DEPARTEMENT DE L'OISE
COMMUNE DE CHANTILLY

PROJET DE MODIFICATION N° 1
DU PLAN LOCAL D'URBANISME

PROCES VERBAL DE SYNTHESE

ENQUÊTE PUBLIQUE

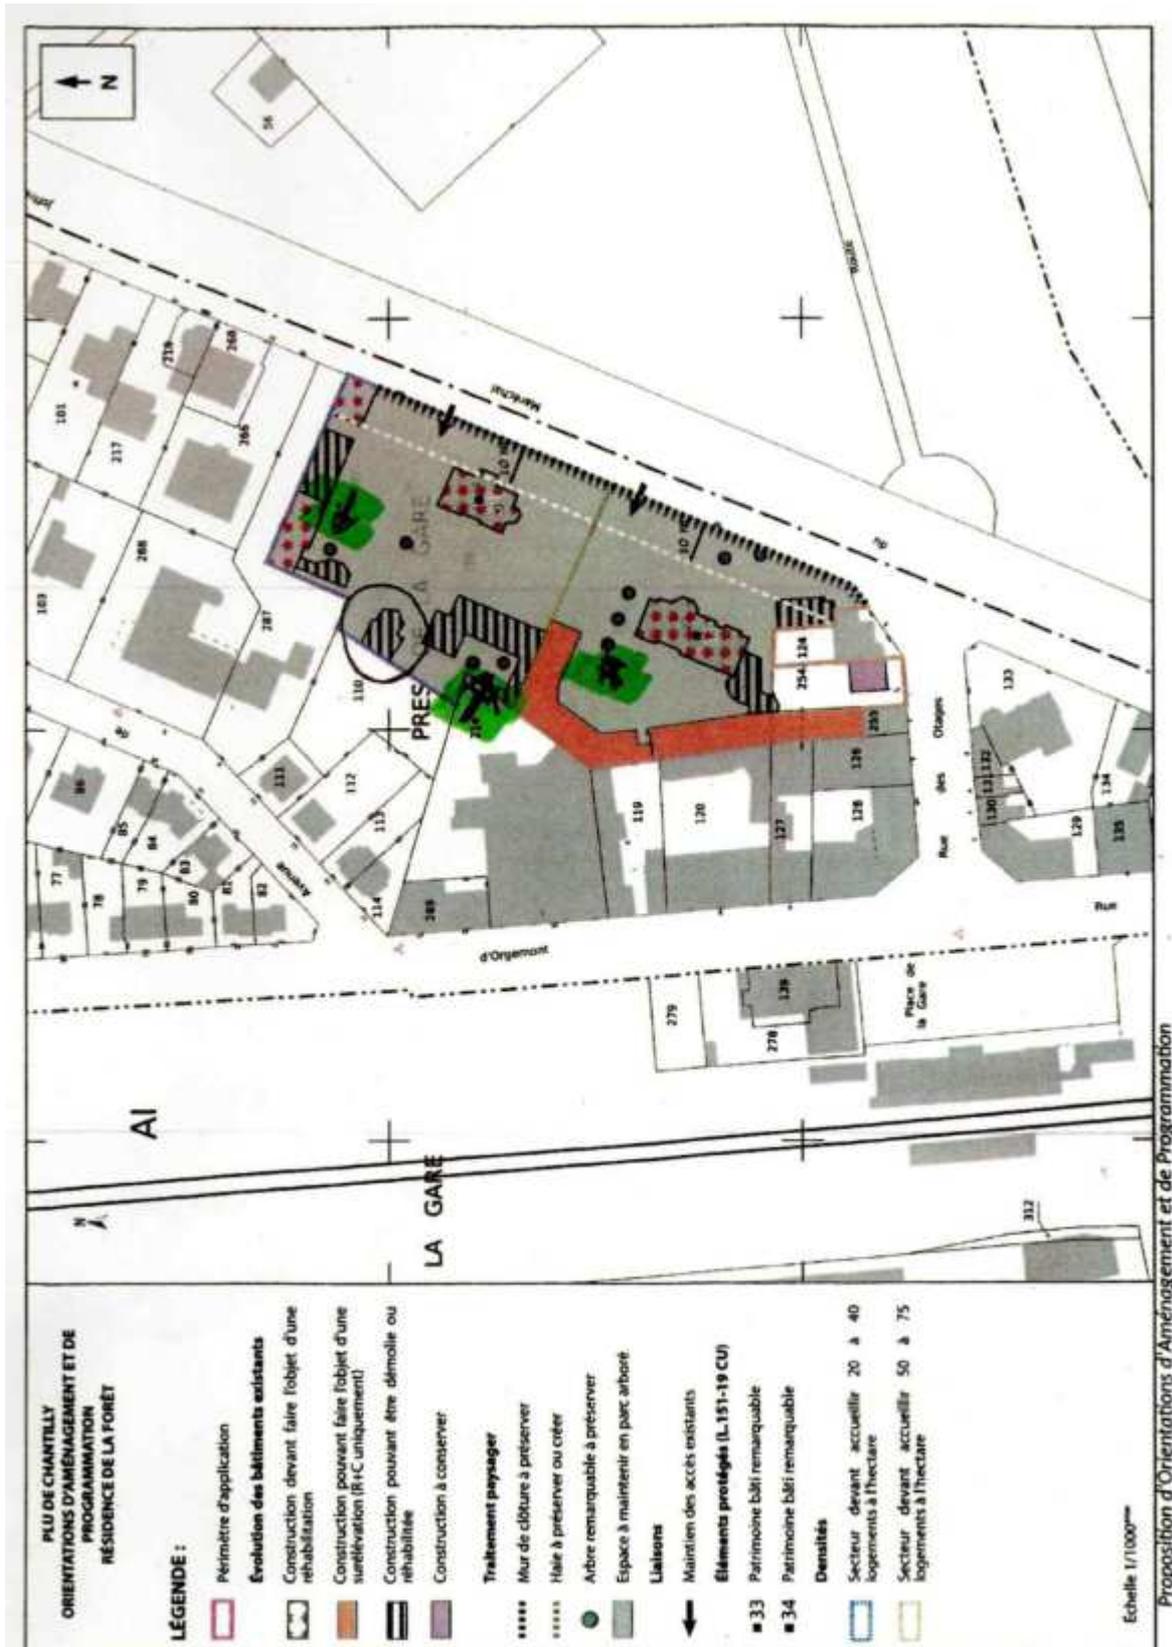
Nous nous permettons de vous écrire concernant l'OAP « Résidence de la forêt ». Travaillant en tant qu'opérateur foncier sur la commune et actuellement sur cette opération d'ensemble, nous aurions quelques points à éclaircir ou à redéfinir.

Afin d'obtenir un équilibre financier sur ce type d'opération d'ensemble, nous vous remercions par avance de bien vouloir préciser si les travaux concernant les bâtiments à démolir ou à rénover (bâtiments hachurés) peuvent faire l'objet d'une surélévation en R+Comble comme les bâtiments identifiés en orange sur le plan ci-joint. Cela afin de créer une cohérence sur l'ensemble. (Vu avec les ABF).

Précision également sur le bâtiment en fond de parcelle (entouré sur le plan). Est-ce que les mêmes règles que les bâtiments en orange doivent s'appliquer?

De plus, sur ce plan sont indiqués « des arbres remarquables à conserver ». Or certain de ces arbres sont malades ou dangereux pour les futures habitations environnantes. La coupe de certains d'entre eux devrait être nécessaire. Ce sont des « Marronniers »

Des flèches présentes sur le plan indiquent les arbres en question.
